DAZ-Z.272.37.2024

## Wyjaśnienia II

Dotyczy postępowania o udzielenie zamówienia publicznego prowadzonego w **trybie przetargu nieograniczonego**, o którym mowa w art. 132 ustawy Prawo zamówień publicznych (tj. Dz. U. z 2023 r. poz. 1605 z późn. zm.) na „**Wykonanie robót budowlano-konserwatorskich w Pawilonie nr VIII w Szpitalu dla Nerwowo i Psychiczenie Chorych w Starogardzie Gdańskim**”.

##### Parametry centrali N1W1:

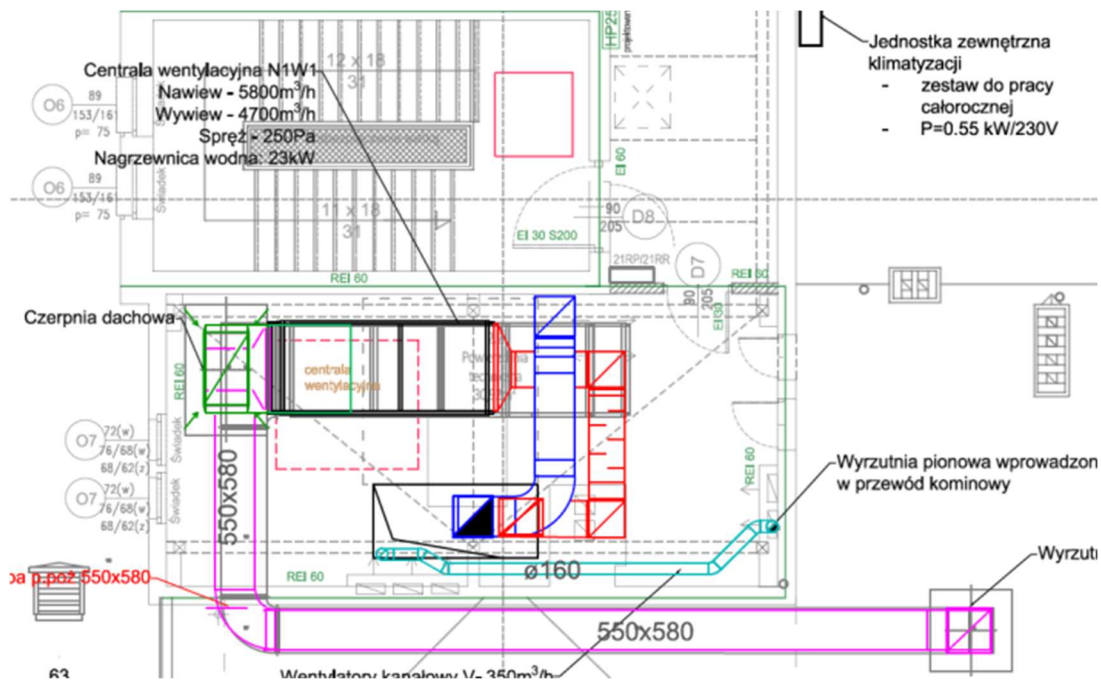
**Pytanie nr 33.** Prosimy o udostępnienie karty katalogowej referencyjnej centrali wentylacyjnej, bo są różnice w wydatkach:

**Odpowiedź: Wydatek central nawiew 5800m<sup>3</sup>/h, wywiew 4700m<sup>3</sup>/h.**
